**Avis de la Mission Régionale d'Autorité environnementale
Nouvelle-Aquitaine relatif au
projet de création d'un parc d'émotions et de vibrations musicales
« MELOFOLIA »
dans la commune de Coussac-Bonneval (87)**

n°MRAe 2024APNA10

dossier P-2023-13593

Localisation du projet : Commune de Coussac-Bonneval (87)
Maître(s) d'ouvrage(s) : société DREAMGEST FRANCE SAS
Avis émis à la demande de l'Autorité décisionnaire : Préfet de la Haute-Vienne
En date du : 22/11/2023
Dans le cadre de la procédure d'autorisation : Autorisation environnementale
L'Agence régionale de santé et Préfet de département au titre de ses attributions dans le domaine de l'environnement ayant été consultés.

Localisation des zones imperméables – page 32 de l'étude d'impact

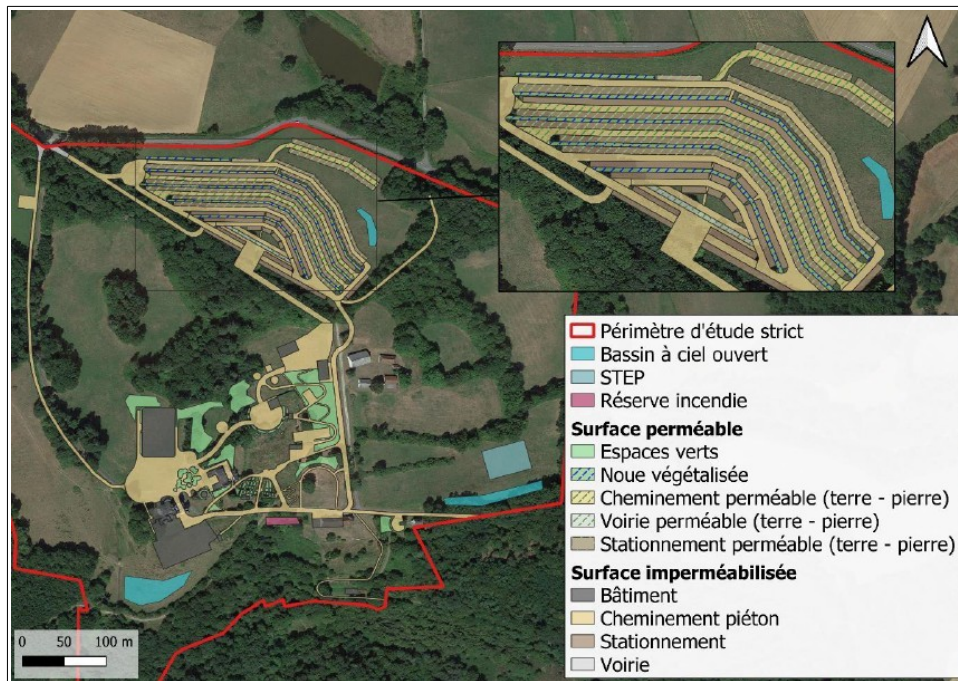
La MRAe recommande préciser les surfaces terrassées pour les besoins du projet puis remis en végétation, et de quantifier la surface totale impactée par une imperméabilisation diffuse.

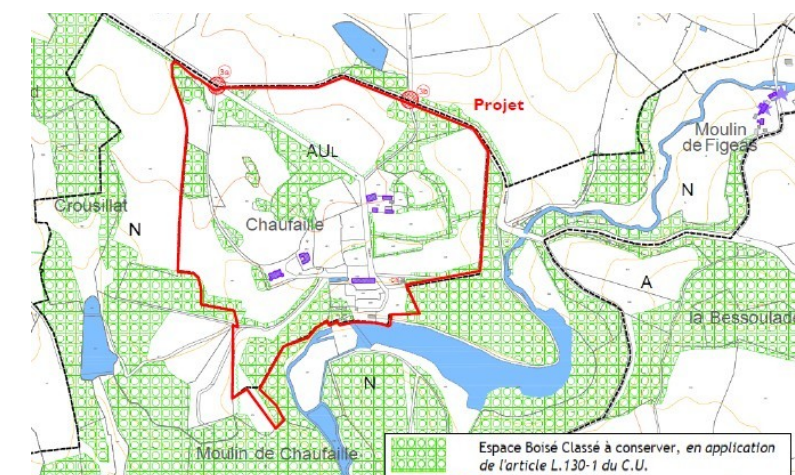
Selon le dossier, les trafics induits sont de l'ordre de 1 000 visiteurs par jour en moyenne, soit environ 180 véhicules (voitures et cars). Cette estimation apparaît sous-estimée au regard du dimensionnement du parc permettant l'accueil de 3 500 personnes (page 56 de l'étude d'impact). Par ailleurs, la voiture constitue la principale solution pour accéder au site, conduisant notamment à alourdir le bilan des émissions de gaz à effet de serre du projet.

La MRAe recommande d'approfondir les réflexions sur les alternatives d'accès au parc, en détaillant les mesures d'optimisation de desserte du site en transports en commun, qui pourraient utilement être renforcées.
